**AVIS RELATIF À LA PROTECTION
CONTRE LES EVENTUELS EFFETS NOCIFS ET NUISANCES
PROVOQUÉS PAR LES RAYONNEMENTS NON IONISANTS
GÉNÉRÉS PAR DES ANTENNES ÉMETTRICES STATIONNAIRES**

Commune : MONS - Exploitant : ORANGE

Référence exploitant : 035C1_3/ 30524C1_1/ 40524C1_1/50524C1_1

Rapport n° 3636 / 2025

Figure 2 : Vue en plan des installations d'antennes dans un rayon de 300 mètres autour de l'installation faisant l'objet de la demande d'avis

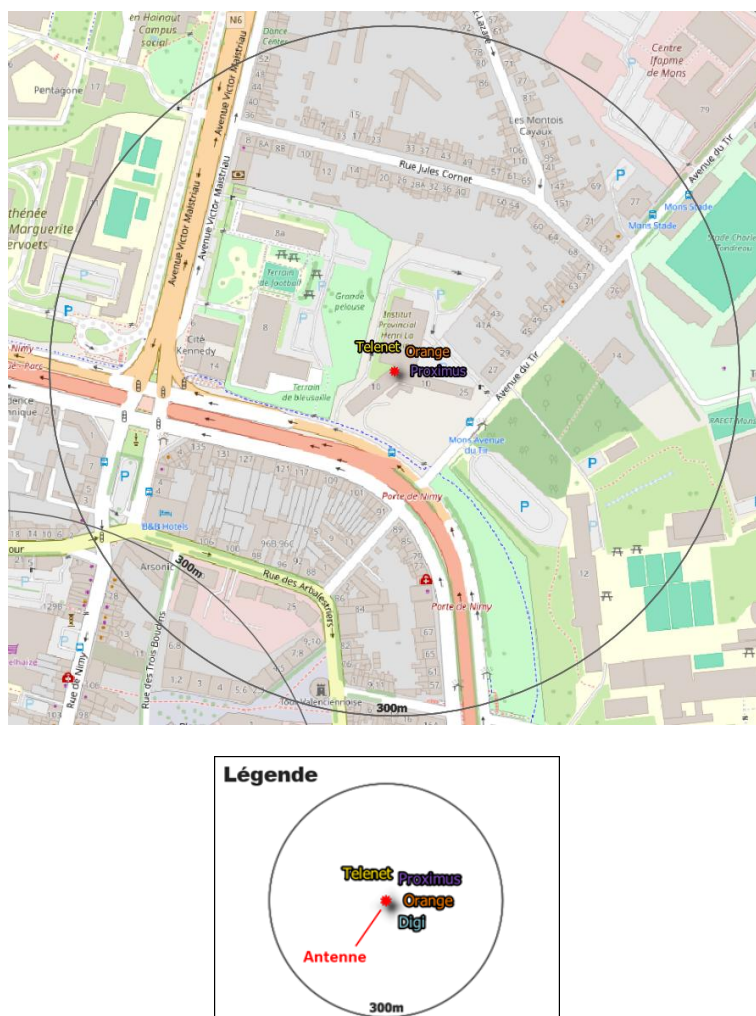
Le plan en projection verticale de la figure 2 indique la localisation des installations d'antennes émettrices stationnaires visées par le décret et situées dans un rayon de 300 mètres autour de l'installation référencée dans le paragraphe 2 et localisée au centre du cercle. Les données de localisation de ces antennes et les avis correspondant sont accessibles via le cadastre en ligne des antennes émettrices stationnaires⁸. Les installations prises en compte dans l'évaluation du respect de la limite cumulative sont les installations d'antennes émettrices déclarées en service par l'exploitant à la date du présent avis, à l'exception de l'installation référencée dans le paragraphe 2 et éventuellement d'autres installations ayant fait l'objet d'une demande d'avis à la même date et qui sont situées à l'intérieur de la zone de 300 mètres de rayon.

Compte tenu des considérations ci-dessus, il apparaît que l'intensité du rayonnement électromagnétique généré, dans les lieux de séjour situés dans un rayon de 300 mètres autour de l'installation référencée dans le paragraphe 2, par l'ensemble des antennes émettrices stationnaires de l'ensemble des exploitants du même site d'antennes émettrices stationnaires respecte la limite fixée à l'article 4, § 2 du décret.
